**Avis délibéré de l'Autorité environnementale sur la
Tangentielle Ouest, phase 1 (78).**

Actualisation de l'avis Ae n°2013-16

n°Ae: 2016-12

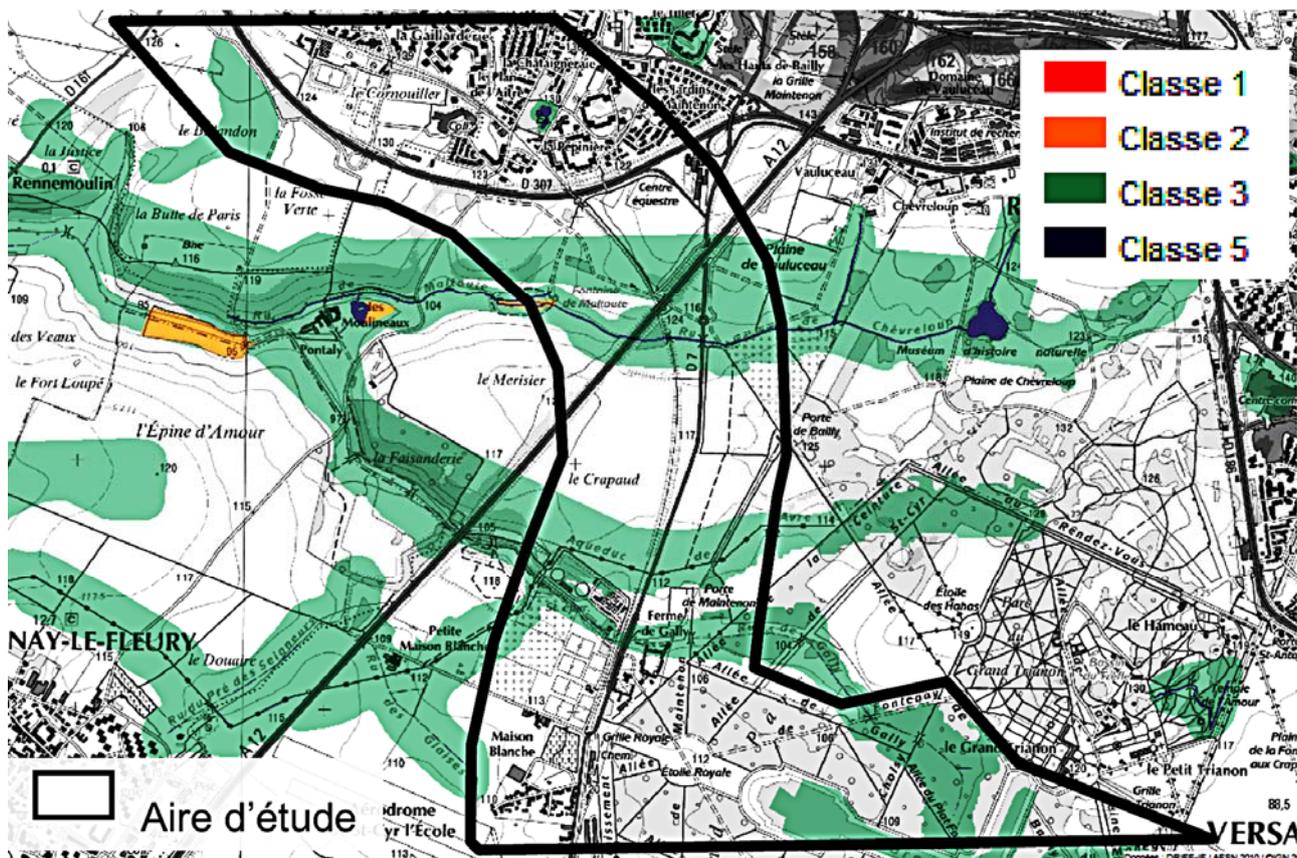
Le dossier s'appuie sur une étude des zones humides d'Île-de-France produite par la direction régionale et interdépartementale de l'Environnement et de l'Energie (Driee) pour identifier les zones potentiellement humides pouvant être impactées par le projet. Des sondages pédologiques ont également été réalisés entre Bailly et Versailles et au sein de la future virgule de Saint-Cyr. Ils n'ont pas permis de révéler la présence de substrats caractéristiques des zones humides. La plaine agricole entre Noisy-le-Roi et Saint-Cyr-l'École est repérée comme pouvant abriter des zones humides autour des cours d'eau (figure 2). Un espace est recensé comme potentiellement humide ; il s'agit de la seule Znieff¹⁰ de type I qui jouxte le projet : « *Petit marais près de la gare de l'Étang-la-Ville* ».

L'Ae recommande, pour la complète information du public, de rendre accessible la cartographie de l'usage des pesticides sur le réseau ferré, notamment au sein de la zone d'étude du projet de tangentielle Ouest.

Figure 3 : carte des continuités écologiques selon le SRCE (ST = sous trame) (Source : système d'information géographique du SRCE)

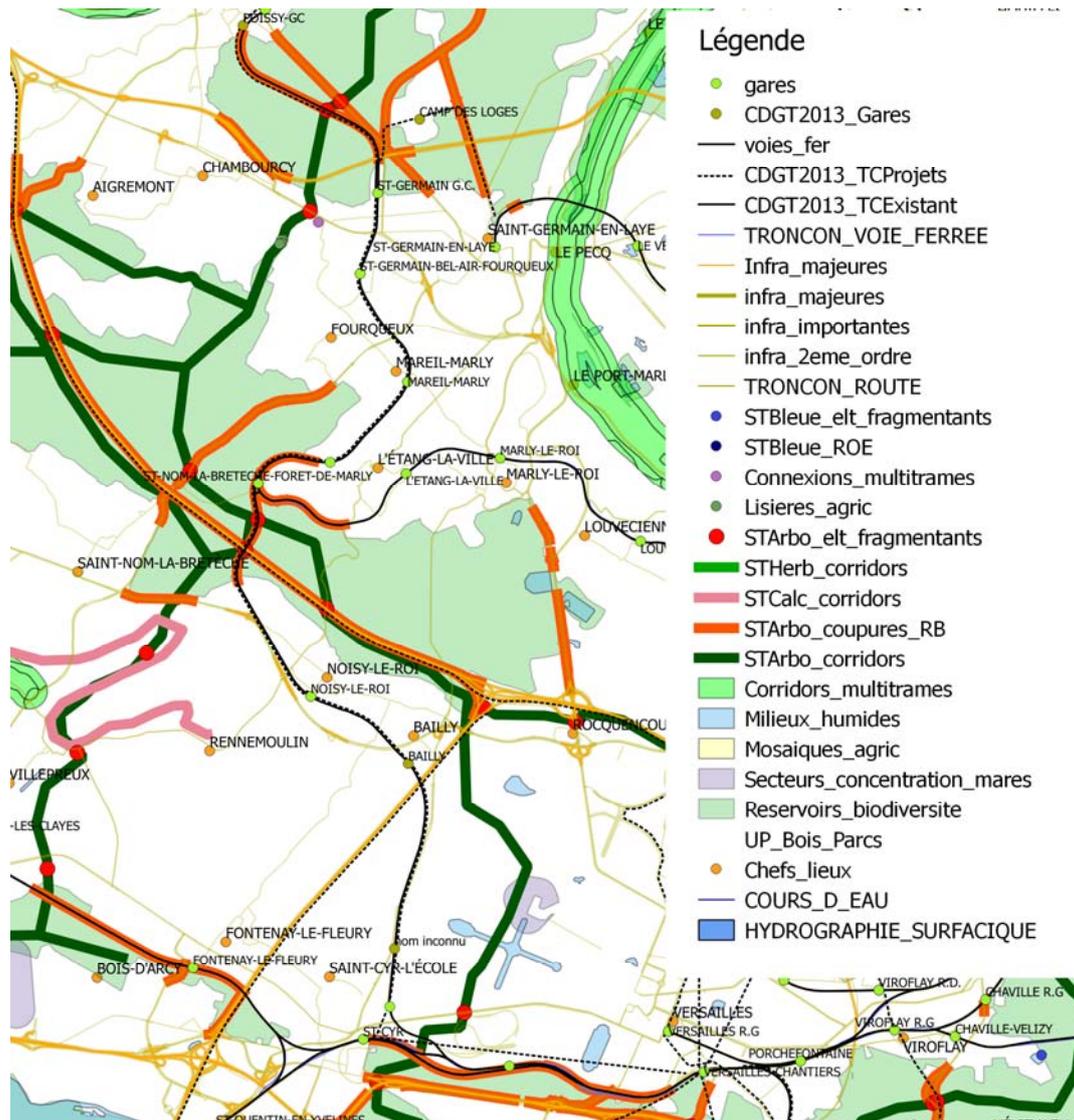
L'Ae a noté que :

- la carte des composantes de la TVB indique également la présence d'un corridor à restaurer traversant la voie unique entre la gare de Saint-Cyr GC et le site de maintenance de Versailles-Matelots, dont le texte de l'étude d'impact ne mentionne pas explicitement l'existence ;

- la carte des objectifs de préservation et de restauration de la TVB qui figure dans l'étude d'impact ne fait pas apparaître les « éléments fragmentants à traiter prioritairement » concernant la TGO. Il semble que ce soit dû au fait que le tracé de la TGO a été dessiné par-dessus l'extrait de carte du SRCE, et qu'il se superpose aux éléments correspondants et les masque. La figure 3 ci-dessus, élaborée par l'Ae sur la base des données du système d'information géographique du SRCE, fait apparaître ces éléments fragmentants. Il apparaît que certaines parties du parcours de la TGO sont identifiées comme éléments fragmentants à traiter prioritairement (coupures de réservoirs de biodiversité par les infrastructures majeures ou impor-

tantes ; points de fragilité des espaces arborés) : cela concerne une partie du tracé en forêt de Saint-Germain, tout le tracé en forêt de Marly jusqu'à la gare de l'Étang-la-Ville-GC, et toute la liaison entre Saint-Cyr et le SMR. Le texte quant à lui ne fait aucune référence à ces objectifs.

L'Ae recommande de faire clairement apparaître sur la carte des objectifs de préservation et de restauration de la trame verte et bleue tous les éléments mentionnés dans la carte correspondante du SRCE, en particulier les éléments fragmentants à traiter prioritairement, et de présenter dans le texte tous ceux qui concernent directement la TGO.

Figure 5 : carte de l'ouest du réseau Grand Paris express montrant la connectivité à Versailles-Chantiers (Source dossier : page 544)

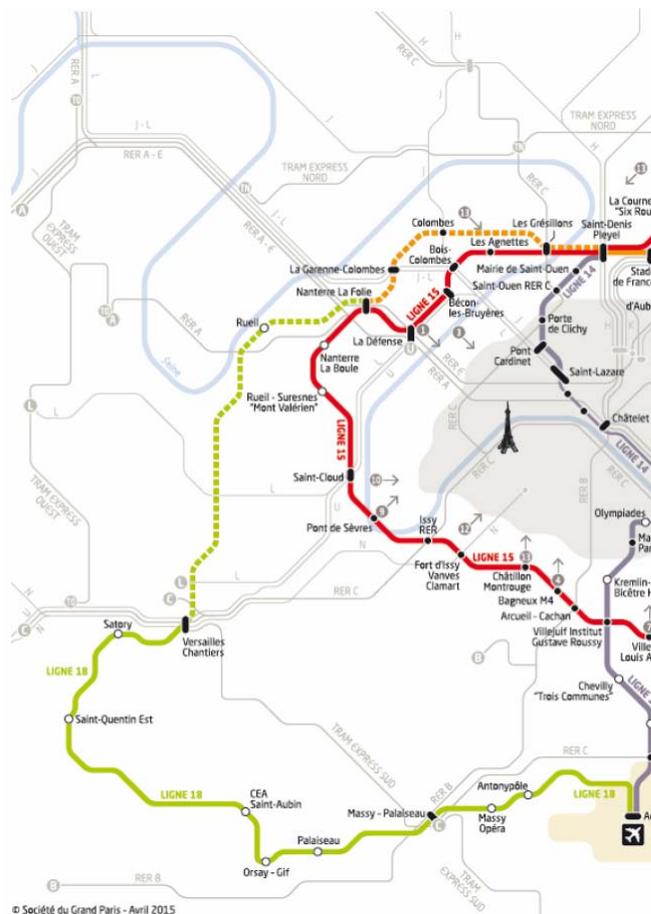
nalement été positionné contre la gare de Saint-Cyr¹⁸ ne sont pas explicitées dans la partie « *Principales solutions de substitution examinées et raisons du choix* ». Une lecture littérale du Sdrif porte l'Ae à comprendre que ce positionnement n'est que temporaire. L'Ae relève toutefois que les aménagements nécessaires pour créer ce terminus à Saint-Cyr sont d'une ampleur non négligeable, et qu'il serait difficilement explicable de les abandonner dès 2030. Comme pour le prolongement vers Cergy, il serait nécessaire d'indiquer si des études sont en cours ou prévues. En tout état de cause, puisque ce prolongement est maintenant inscrit au Sdrif à un horizon proche, les principaux aménagements qu'il nécessite (éventuels ouvrages d'art, etc.) devraient être connus.

L'Ae recommande au maître d'ouvrage de préciser quels sont les principaux aménagements à prévoir pour réaliser le prolongement de la ligne à Versailles conformément au Sdrif, et d'indiquer ce que cela suppose pour le terminus de Saint-Cyr.
